INSTALLATIONS ÉLECTRIQUES À BASSE TENSION ET À TRÈS BASSE TENSION (Livre 1 – AR 08/09/2019)

Adresse du contrôle:	Avenue du Pré Maleau 10, 4300 WAREMME		
Code EAN installation:	541 456 700 001 642 508		
Tarif compteur(s):	Jour	Cabine HT privée:	Non
Numéro compteur(s):	5636163	GRD:	RESA
Index compteur(s):	02736,2	Type de locaux:	Maison individuelle
Type d'installation:	Unité d'habitation

Conformément aux prescriptions du Livre 1 – Installations à basse tension et à très basse tension – Procédure interne QPRO/ELE/001			
Type de contrôle:	Visite de contrôle (6,5)		
Date de réalisation:	<input type="checkbox"/> Avant le 01/10/1981	<input checked="" type="checkbox"/> Après le 01/10/1981 et avant le 01/06/2020	<input type="checkbox"/> Après le 01/06/2020
Notes:	Voir rubrique "CONSTATATIONS - Remarques"		
Dérogations (Partie 8):	Appliquées		
Réinspection au rapport:	/

Plan de position simplifié ou photo/schéma de l'installation (électrique):

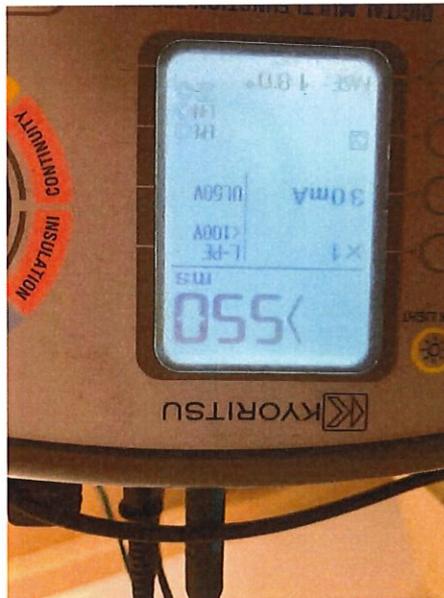
4.07. - Les parties actives nues et accessibles dans le tableau de répartition et de manoeuvre sont insuffisamment protégées. (Livre 1, Sous-section 4.2.2.3./5.3.5.1. (a))

Explication: Jeux de barre cuivré à nue . (photo)
